**Informe de Service**  
**Modelo L32E9HD LCD-32M91HD**  
**Falla: Descarga en Audio**

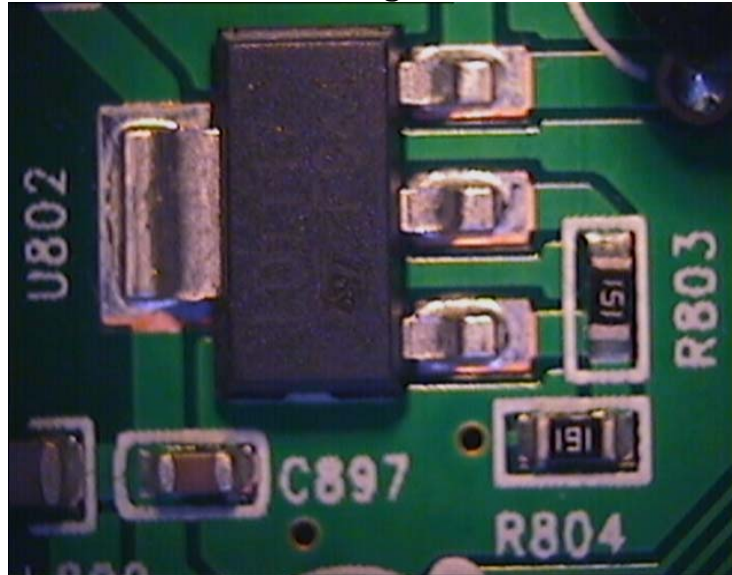
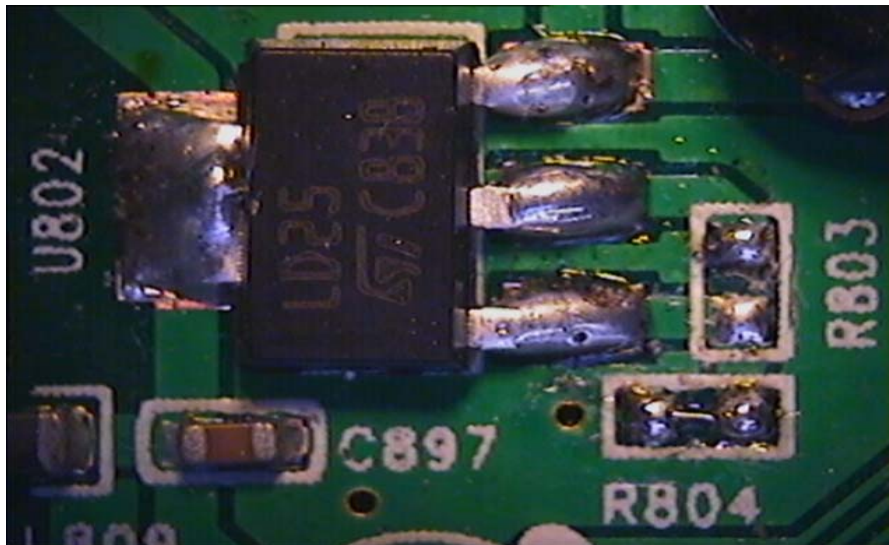
**Placa original con la falla de descarga en audio ,en la salida de u802 hay 4.5volt y debe haber 2.6volt**

**Cambiar u802 por el ic código 13-1d1117-25b luego sacar R803 dejar sin nada, también se debe reemplazar R804 por una resistencia de cero ohm en su lugar. Luego de este proceder, en la salida de u802 se obtienen el 2.6 volt que se requieren para el normal funcionamiento del circuito.**  
**Gustavo Saldutti**
